Dodatek č. 5 ke Smlouvě o dílo č. 0022/0/OPRI/20
uzavřený podle ustanovení § 2586 a násl. zákona č. 89/2012 Sb., občanský zákoník,
v platném znění (dále jen „občanský zákoník“)

ZMĚNOVÝ LIST STAVBY

Stavba: **ZŠ Nepomuckého, zateplení objektu a výměna oken**

Soklová část (záměna materiálů)

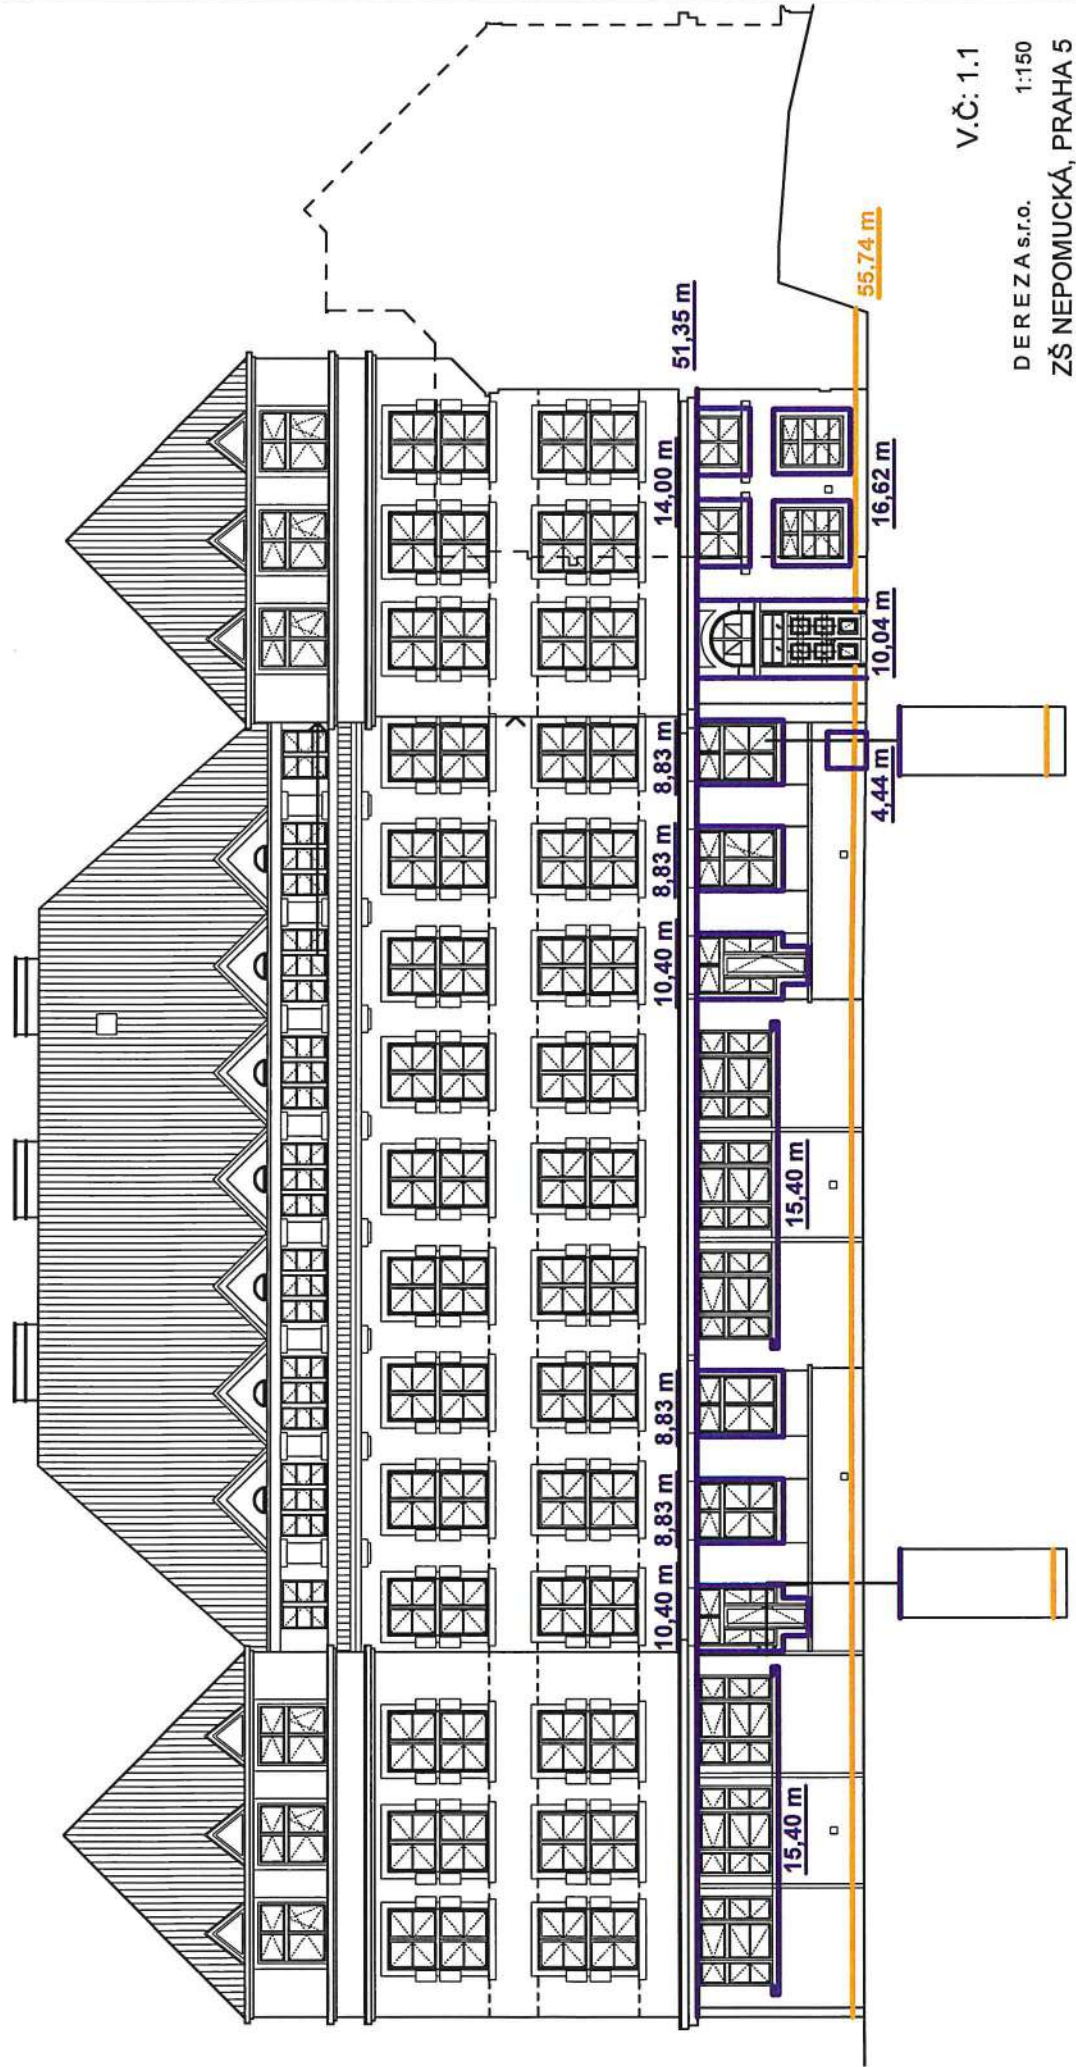
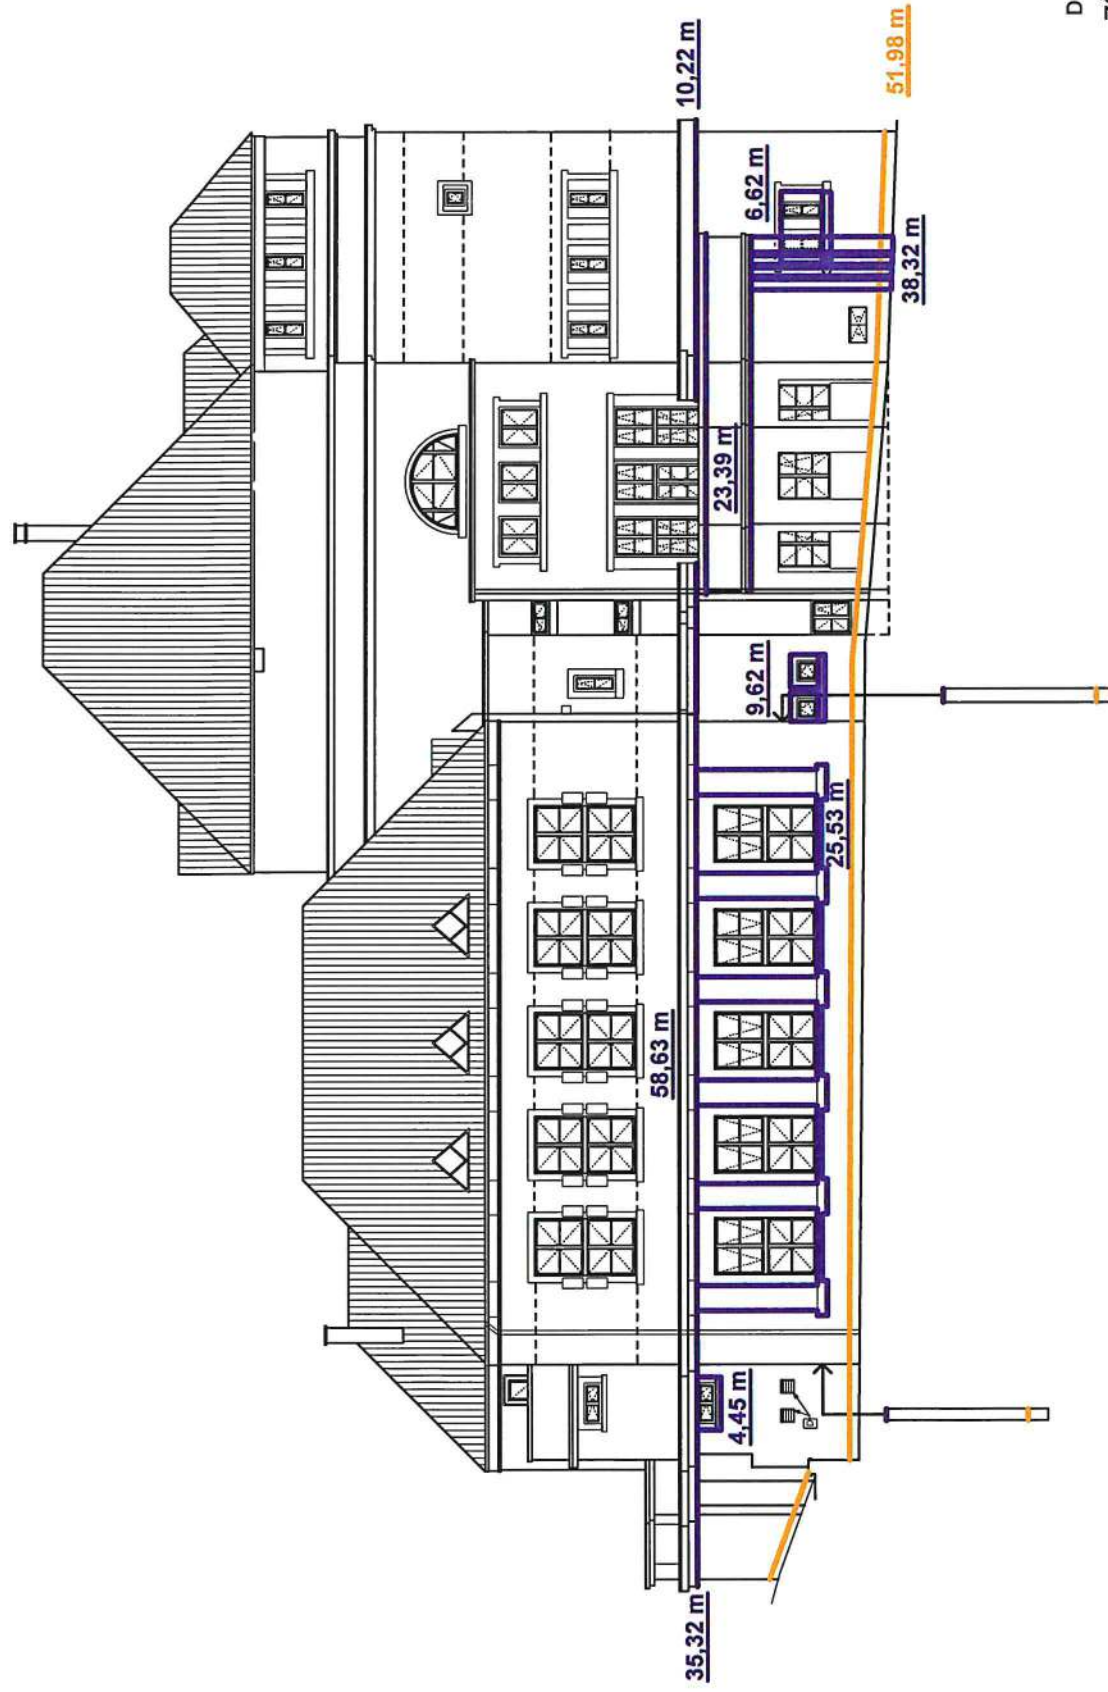
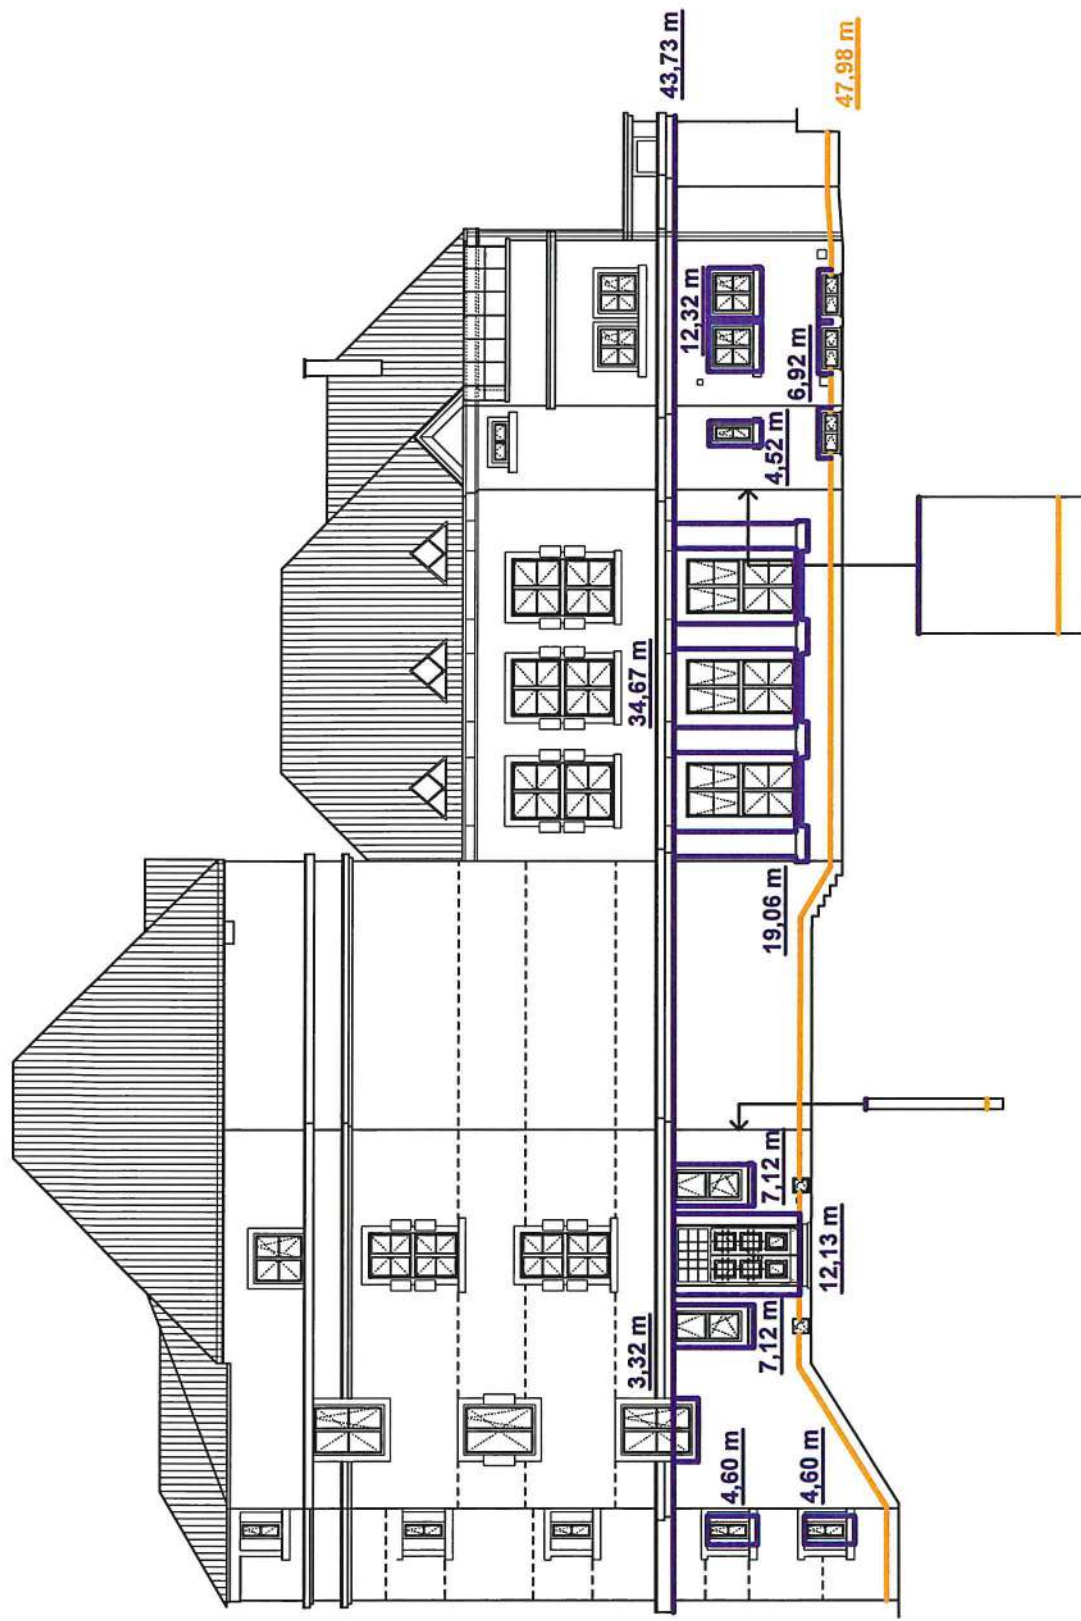
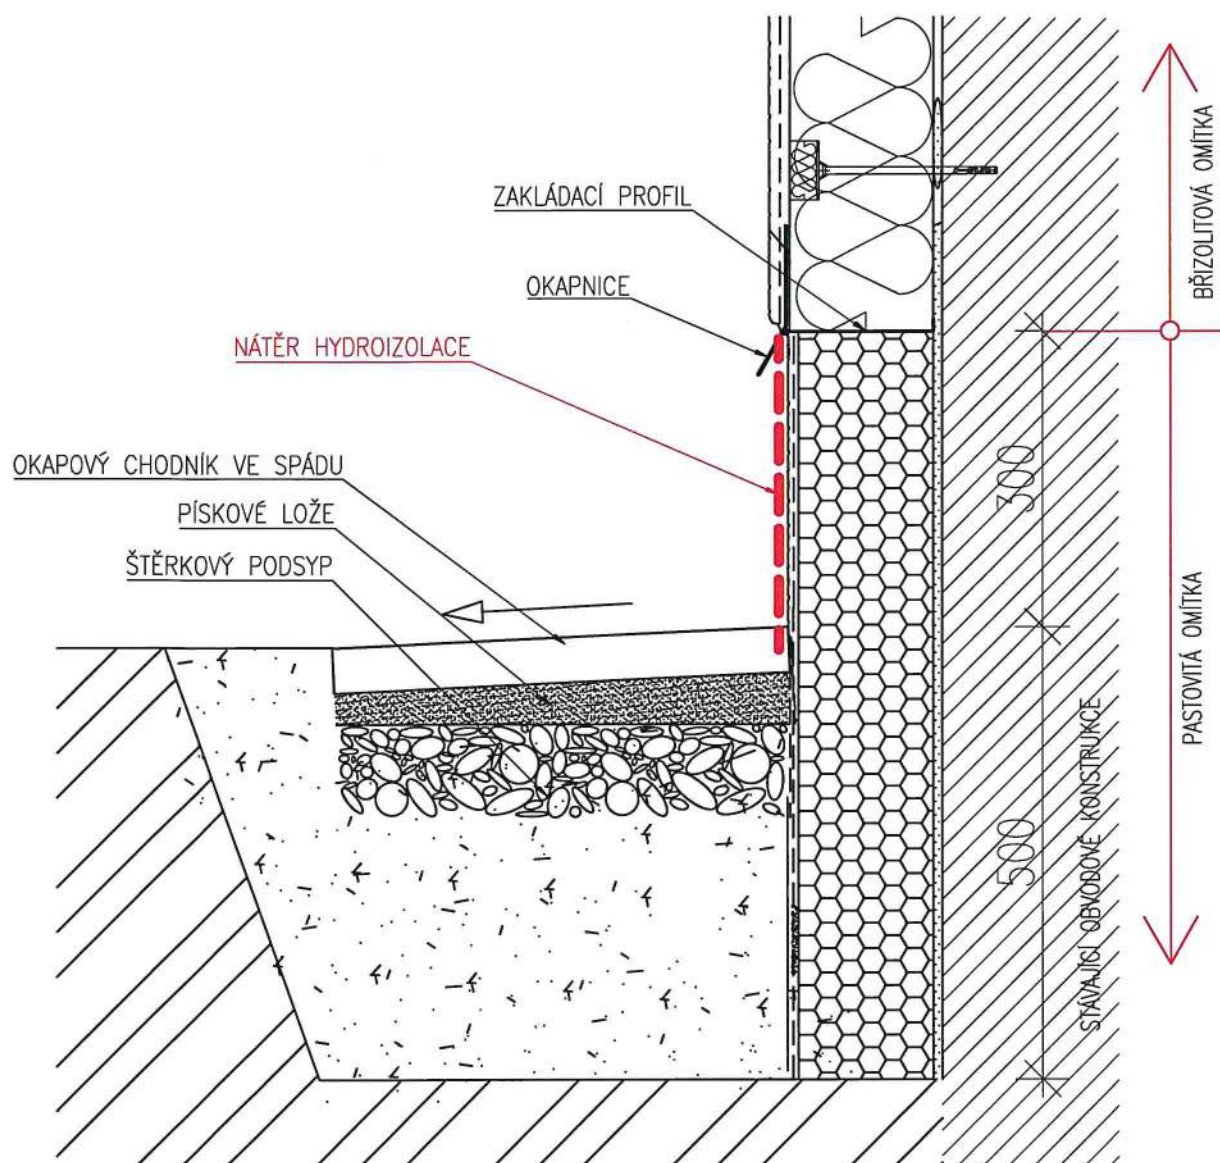
Stavební oddíl: Architektonicko stavební	Část: Úpravy povrchů																								
<p>Popis změny: V průběhu stavby byla dohodnuta záměna povrchů soklové části. Jedná se o materiálovou záměnu "břizolitové omítky" v ploše a "škrábané omítky" u šambrán a říms. Dále bylo odsouhlaseno provedení hydroizolace v části spodního soklu kvůli ostřikové vodě. Dle těchto úprav byla provedena úprava ploch pro nátěr antigrafiti.</p>																									
<p>Zdůvodnění změny: Technologické provedení a barevné sjednocení soklové části fasády.</p>																									
<p>Posouzení změny - autorský dozor projektanta: AD souhlasí s realizací.</p>																									
<p>Posouzení změny - technický dozor </p>																									
<p>Dopady:</p>

PŮLKRUHOVÉ STŘECHY - PŮDORYS 2.NP

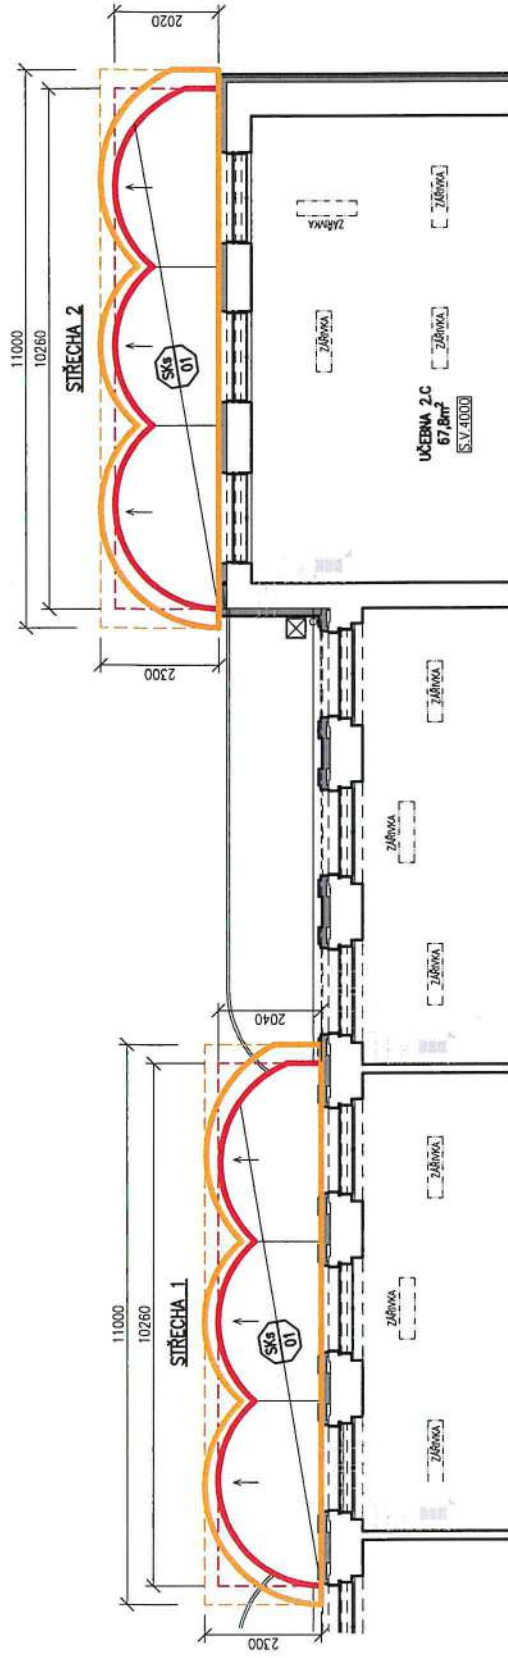
Stavební oddíl: Architektonicko stavební	Část: Tepelné izolace střech																								
<p>Popis změny: V průběhu stavby byla dohodnuta záměna materiálu u tepelné izolace z důvodu dostupnosti materiálu na trhu.</p>																									
<p>Zdůvodnění změny: Dodržení tepelněizolačních parapetrů.</p>																									
<p>Posouzení změny - autorský dozor projektanta: AD souhlasí s realizací.</p>																									
<p>Posouzení změny - technický dozor </p>																									
<p>Dopady:</p>

- STŘECHA 1 (PŮVODNÍ ROZMĚR – PROJEKT) S OŘEZEM : 17,82 m²
- STŘECHA 1 (PŮVODNÍ ROZMĚR – PROJEKT) BEZ OŘEZU : 20,94 m²
- STŘECHA 2 (PŮVODNÍ ROZMĚR – PROJEKT) S OŘEZEM : 17,72 m²
- STŘECHA 2 (PŮVODNÍ ROZMĚR – PROJEKT) BEZ OŘEZU : 20,72 m²
- STŘECHA 1 + STŘECHA 2 (PROJEKT – CELKEM) DLE VÝKAZU VÝMĚR : **42,00 m²**

- STŘECHA 1 (SKUTEČNÝ ROZMĚR) S OŘEZEM : 21,80 m²
- STŘECHA 1 (SKUTEČNÝ ROZMĚR) BEZ OŘEZU : 25,30 m²
- STŘECHA 2 (SKUTEČNÝ ROZMĚR) S OŘEZEM : 21,90 m²
- STŘECHA 2 (SKUTEČNÝ ROZMĚR) BEZ OŘEZU : 25,33 m²
- STŘECHA 1 + STŘECHA 2 (SKUTEČNOST – CELKEM) : **43,70 m²**
- STŘECHA 1 + STŘECHA 2 (SKUTEČNOST – CELKEM) + PROŘEZ 20 % : **52,50 m²**

POZNÁMKA: MATERIÁL DODÁVÁN POUZE V CELÝCH BALENÍCH (8,64 m²/BAL. x 7 BAL.) = 60,46 m²
(8,64 m²/BAL. x 6 BAL. = 51,84 m²)

POKLÁDKA DLAŽBY TERAS

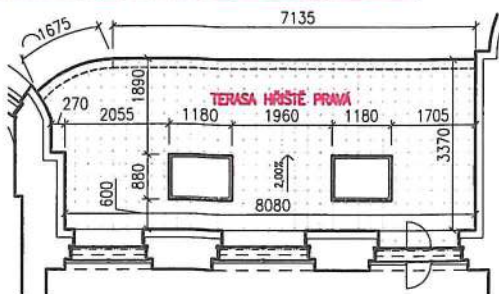
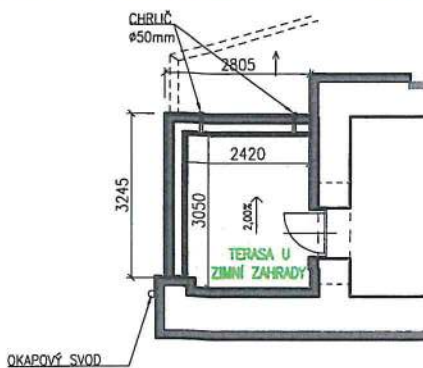
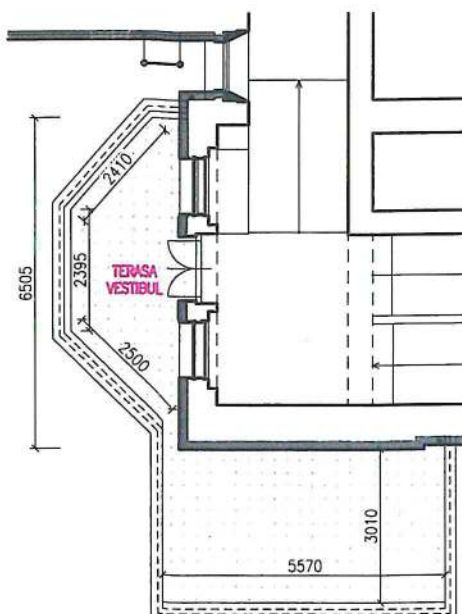
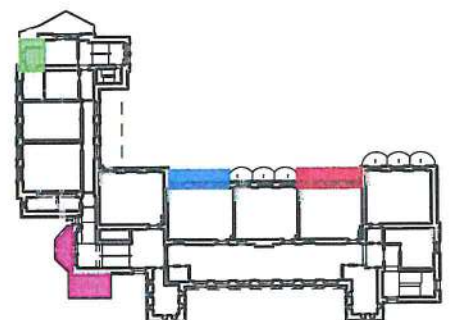
Stavební oddíl: Architektonicko stavební	Část: Silnoproudé rozvody																								
Popis změny: V průběhu realizace byl projednán a schválen dodatečný požadavek na doplnění soklíku u dlažeb teras.																									
Zdůvodnění změny: Architektonickotechnické řešení dle upřesnění architekta.																									
Posouzení změny - autorský dozor projektanta: AD souhlasí s realizací.																									
Posouzení změny - technický dozor <i>DOUŠKA STEUO</i>																									
Dopady:

TERASA HŘIŠTĚ - LEVÁ - 1.NP
 PLOCHA DLAŽBY - 25,59 m²
 OBVOD SOKLOVÉ ČÁSTI - 21,44 m

TERASA HŘIŠTĚ - PRAVÁ - 1.NP
 PLOCHA DLAŽBY - 26,12 m²
 OBVOD SOKLOVÉ ČÁSTI - 21,84 m

TERASA U ZIMNÍ ZAHRADY - 3.NP
 PLOCHA DLAŽBY - 7,62 m²
 OBVOD SOKLOVÉ ČÁSTI - 10,64 m

TERASA NAD VESTIBULEM - 2.NP
 PLOCHA DLAŽBY - 27,14 m²
 OBVOD SOKLOVÉ ČÁSTI - 31,42 m
